Keuringsverslag van een elektrische laagspanning- en zeer lage spanningsinstallatie

NIET CONFORM

Straatnaam Draaistraat
Huisnummer 1
Busnummer
Postcode 3600
Gemeente GENK
Land België

Controlebezoek van een oude huishoudelijke elektrische installatie van een wooneenheid bij verkoop op vraag van de verkoper volgens (KB 08/09/2019) - AREI Boek 1- 8.4.2. en 8.2.1. en 4.2.4.3.

Afbeelding schakel- en verdeelbord:

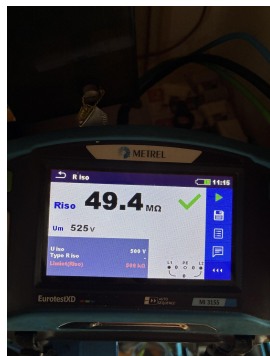
I1.01 Eéndraadschema van de installatie is niet aanwezig. (Boek 1 Afdeling 2.12 - 2.13 en 3.1.2)	Niet aanwezig
I1.03 Situatieschema van de installatie is niet aanwezig. (Boek 1 Afdeling 2.12 - 2.13 en 3.1.2)	Niet aanwezig
I2.03 De continuïteit van equipotentiaalverbindingen en/of beschermingsgeleiders zijn niet gewaarborgd. (Boek 1 Onderafdeling 5.3.5.3.G. en 5.4.3.5)	Stopcontact kelder
I3.07 Een demonteerbaar aansluitstuk (aardingsonderbreker) dient aangebracht te worden in de aardgeleider teneinde de meting van de aardweerstand mogelijk te maken. (Boek 1 Onderafdeling 5.4.3.5.)	
I5.01 De aanduiding van de stroomkringen en/of apparatuur, aansluitklemmen, enz dient aangebracht of vervolledigd te worden. (Boek 1 Onderafdeling 3.1.3.1. en 3.1.3.3.A. en 5.1.6.1)	
I5.03 Het verdeelbord is niet makkelijk toegankelijk. (Boek 1 Onderafdeling 5.3.5.1.C.)	Bord links boven
I5.08 Beschadigd en gebroken materiaal dient vervangen of hersteld te worden. De beschermingsgraad van het verdeelbord tegen rechtstreekse aanraking is onvoldoende. (niet tenminste IPXX-B) (Boek 1 Onderafdeling 4.2.2.3.)	Hoofdbord

I6.02 Een algemene differentieelstroombeschermingsinrichting met een nominale stroom (In) van minstens 40A en een gevoeligheid van maximum 300mA is niet geplaatst. (Boek 1 Onderafdeling 4.2.4.3. en 5.3.5.3.a.)	Geen verliesstroom beveiliging voor de 2de meter
I6.04 Een differentieelstroombeschermingsinrichting met een gevoeligheid van 30mA is te plaatsen voor installaties van badkamer, wasmachine, vaatwas, droogkast en/of gelijkaardige toestellen. Deze dient ondergeschikt te zijn aan de hoofddifferentieelstroombeschermingsinrichting (Boek 1 Onderafdeling 7.1.4.3. en 4.2.4.3.)	
I6.05 De algemene differentieelstroombeschermingsinrichting dient aan het begin van de installatie geplaatst te worden (onmiddellijk na kWh teller), dit om de bescherming tegen onrechtstreekse aanraking te verzekeren bij gebruik van leidingen van klasse I (XFVB, VFVB, EXAVB, EVAVB, ...). (Boek 1 Onderafdeling 5.3.5.3 + 4.2.4.3.)

I6.06 De differentieelstroombeschermingsinrichtingen die worden geplaatst in huishoudelijke installaties zijn ten minste van het type A. Een differentieelstroombeschermingsinrichtingen van het type AC is niet toegelaten. (Boek 1 Onderafdeling 5.3.5.3.)	
I6.09 Er is geen bescherming door een differentieelstroombeschermingsinrichting met een gevoeligheid van max. 30mA voorzien voor contactdozen zonder aardpen. (boek 1 afdeling 8.2.1 punt 6)	
I7.01 De smeltzekeringhouders of houders van kleine vermogensschakelaars met pennen met een sectie kleiner dan 10mm² zijn niet voorzien van kalibreerelementen. (Boek 1 Onderafdeling 5.3.5.5.A.)	
I8.07 Leidingen zijn te bevestigen met aangepaste bevestigingsmiddelen. (Boek 1 Onderafdeling 5.2.2. en 5.2.9.)	Kelder
I8.08 De geleiders van het type VOB moeten in daarvoor bestemde buizen, kabelgoten geïnstalleerd worden. (Boek 1 Onderafdeling 5.2.9.3. en 5.2.9.6.)	Kelder
